MEMORANDO-DEIA-0453-0506-19

Asunto: Envío de EsIA

Dando respuesta a su MEMORANDO DEIA N° 0453-0506-19, en relación al Estudio de Impacto Ambiental Categoría II titulado “**VARIANTES DE LA AMPLIACIÓN A SEIS CARRILES CORREDOR DE LAS PLAYAS, TRAMO 1: LA CHORRERA –SANTA CRUZ**” a desarrollarse en los corregimientos de Campana, Capira, Villa Rosario, Cermeño y Lídice distrito de Capira, provincia de Panamá Oeste cuyo promotor es el Ministerio de Obras Públicas (MOP).

En atención a la Nota DEIA-DEEIA-AC-0158-1309-19 relativo a la primera solicitud de información aclaratoria emitida por el Ministerio de Ambiente, como parte del proceso de evaluación del Estudio de Impacto Ambiental, Categoría II, titulado "VARIANTES DE LA AMPLIACIÓN A SEIS (6) CARRILES – CORREDOR DE LAS PLAYAS TRAMO I: LA CHORRERA – SANTA CRUZ", a desarrollarse en los corregimientos de Capira, Campana y Villa el Rosario, distrito de Capira, provincia de Panamá Oeste, tenemos a bien adjuntarle las respuestas a cada punto.

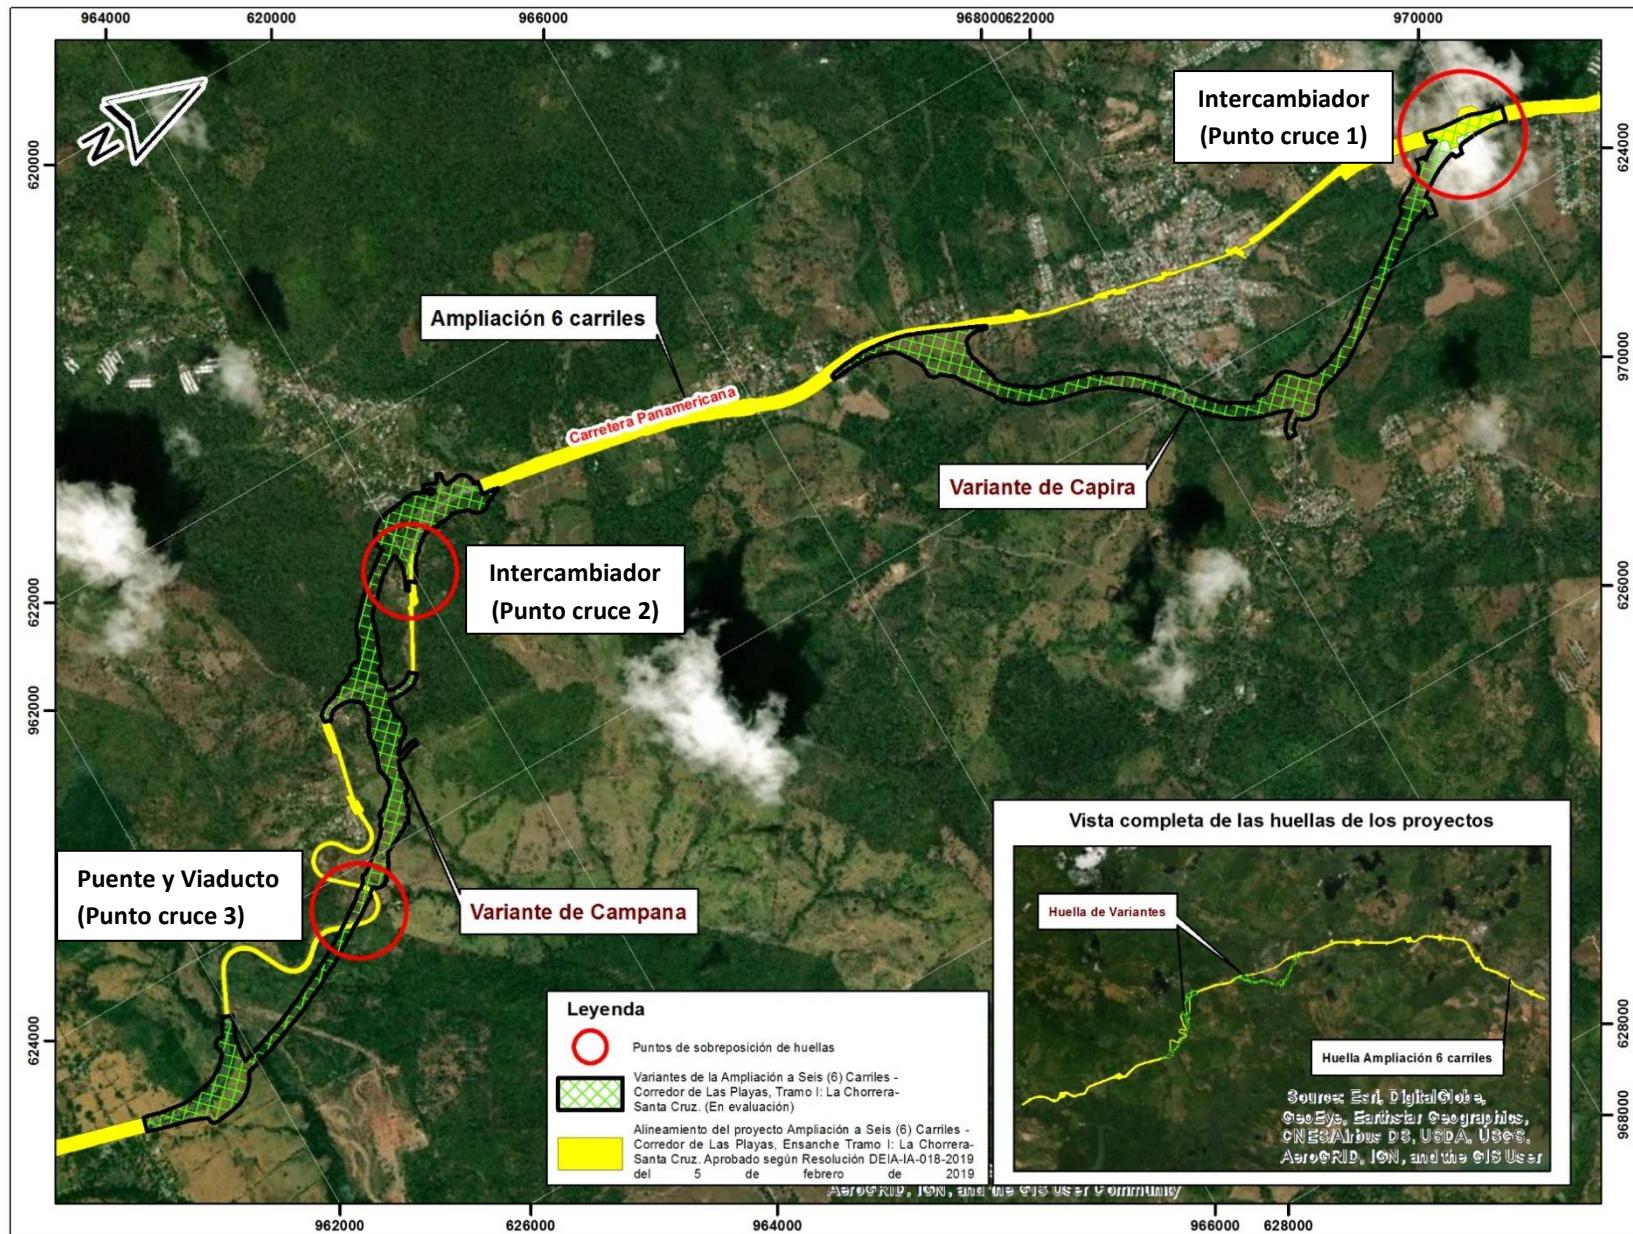
5- En el punto Obras en la carretera Panamericana (pág. 98 del EsIA), se indica: "Nota: Debido a que este proyecto forma parte del Proyecto "Ampliación a seis carriles de la carretera Panamericana Corredor de las Playas Tramo 1"... existe un solapamiento de coordenadas debido a que estas estructuras se emplazan por encima de las obras de la ampliación de la carretera Panamericana". Atendiendo que el EsIA en evaluación no se sobreponga con herramientas ambientales aprobadas y con seguimientos, vigilancia y control delimitados, se le solicita:

- a) Presentar Plano y coordenadas UTM donde aclare dicha situación con el EsIA aprobado bajo Resolución DEIA-IA-018-2019.**
- b) Aclarar si la obra de "Ampliación Carretera existente (0.50 km)", mencionada en el pág. 98 del EsIA, correspondiente a la Variante Campana, forma parte del EsIA en evaluación.**

R./ En respuesta al punto a), presentamos a continuación figuras que permiten observar la disposición espacial de las obras aprobadas mediante resolución DEIA-IA-018-2019 y las consideradas para la variante en evaluación. Dichas obras, si bien parecieran coincidir en cuanto a su ubicación geográfica, serán desarrolladas de forma independiente y a diferentes niveles o cotas, ya que las obras relacionadas con el proyecto ensanche (ya aprobado) abarca mejoras a la vialidad existente, mientras que las obras relacionadas con las variantes corresponden a estructuras viales elevadas o intercambiadores para la conexión con dichas mejoras.

Como respuesta al punto b), podemos indicar que los trabajos de ampliación de la Carretera existente (0.50 km), corresponden a dos secciones de la carretera Panamericana (actualmente construida), que forman parte del EsIA actualmente en evaluación, y a las cuales se conectarán los intercambiadores que formarán parte de las obras de la Variante Campana.

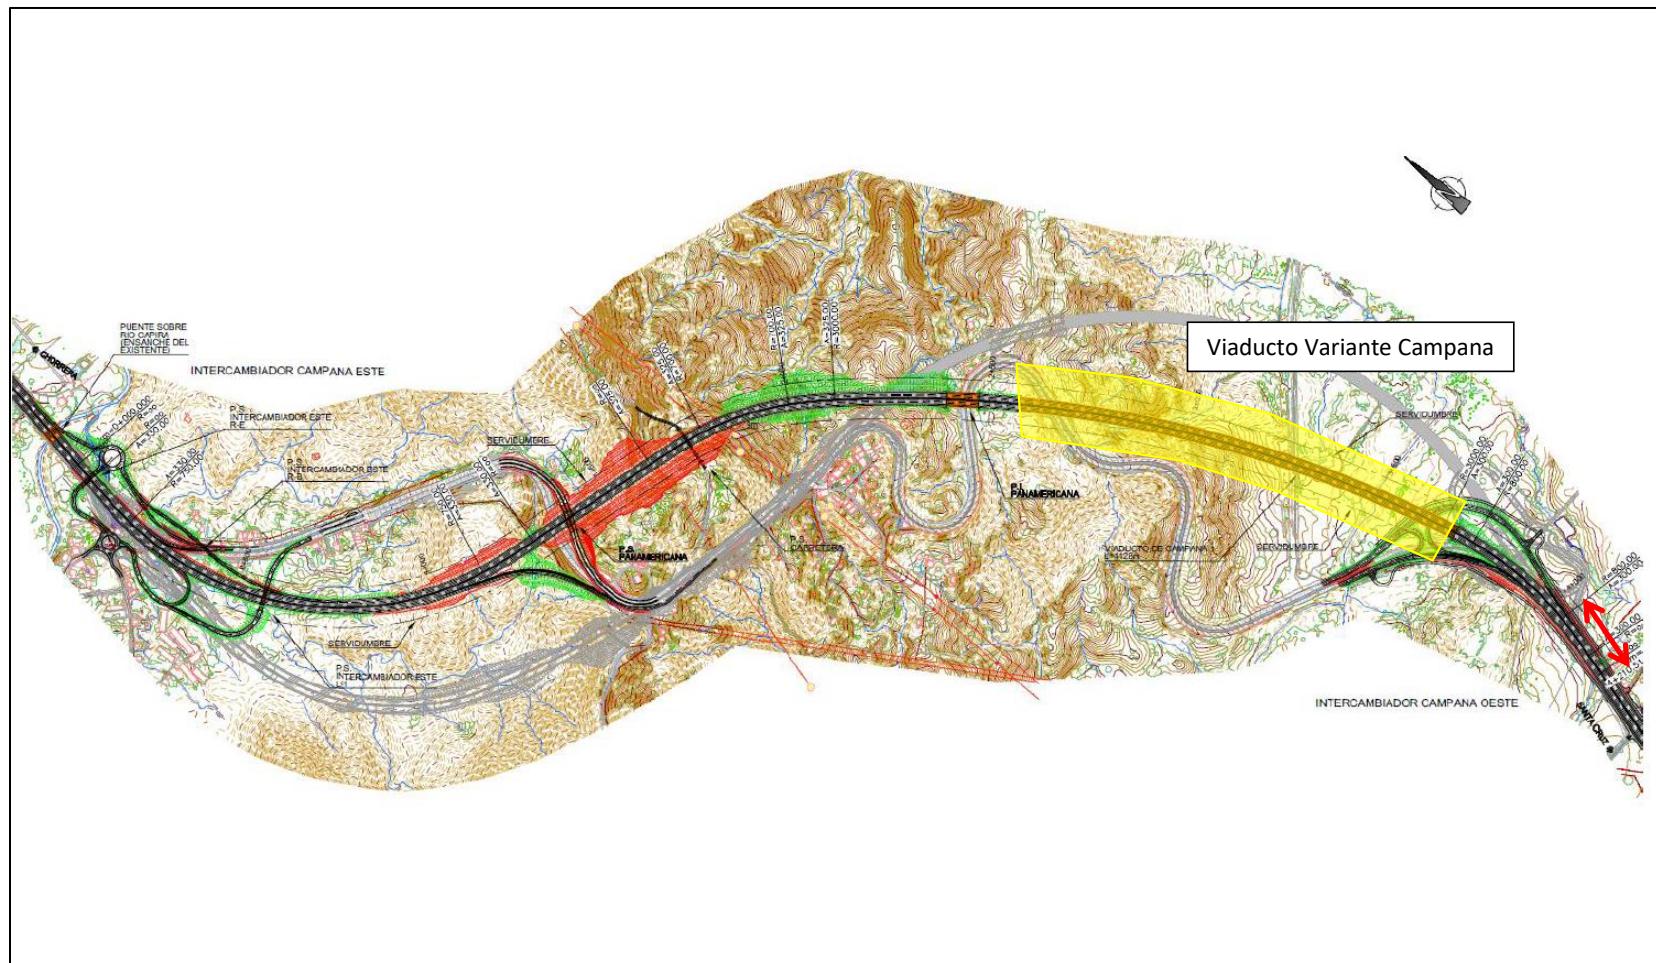
6- En la Figura 5-2 Trazado de Variante Capira y en la Figura 5-3. Trazado de Variante de Campana (pág. 99 y 100 del EsIA), se incluye imagen de ambas variantes a construir, pero las mismas no son visibles. Por lo que, se le solicita:

a) Presentar plano visible de la Variante de Capira y Variante de Campana donde se distinga los componentes y obras que conforman el presente EsIA en evaluación.

R./ En el Anexo 2 al final del presente documento, se anexan figuras de cada una de las variantes (Capira y Campana), donde se distinguen los componentes que conforman el presente EsIA en evaluación.
